**Всемирный форум для согласования
правил в области транспортных средств**

Рабочая группа по вопросам освещения
и световой сигнализации

Предложение по общим поправкам к Правилам № 48 и 123

**Представлено экспертом Брюссельской рабочей группы
1952 года***

"Приложение 14

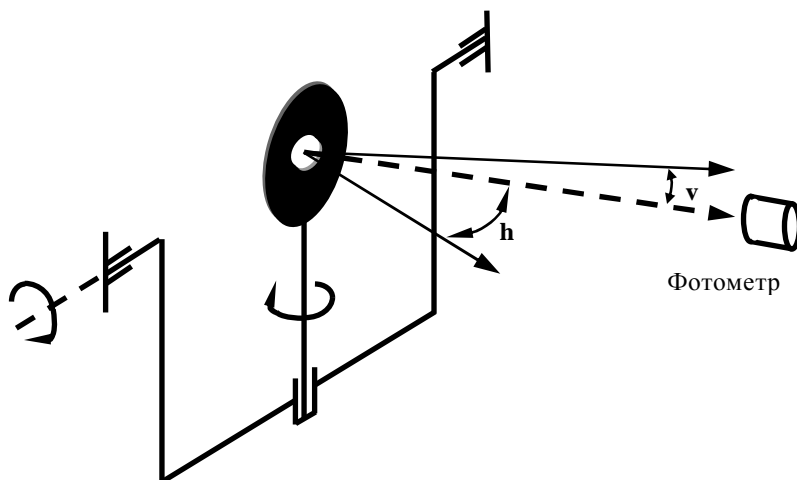
Добавить новое приложение 14 следующего содержания:

Гониометрическая (фотометрическая) система, используемая для фотометрических измерений, которая описана в пункте 2.34 настоящих Правил:

"2.34 **Гониометрическая (фотометрическая) система (если в конкретных Правилах не указано иное)** означает систему, используемую для фотометрических измерений, указываемых угловыми координатами в градусах на сфере с вертикальной полярной осью в соответствии с публикацией МЭК № 70, Вена, 1987 год, т.е. систему, соответствующую гониометрической (фотометрической) системе с горизонтальной осью ("подъема"), зафиксированной по поверхности земли, и второй, подвижной, осью ("поворота"), перпендикулярной к зафиксированной горизонтальной оси (см. приложение 14 к настоящим Правилам). **Примечание:** в вышеупомянутой публикации МЭК указываются процедуры корректировки угловых координат в случаях использования альтернативной гониометрической (фотометрической) системы."
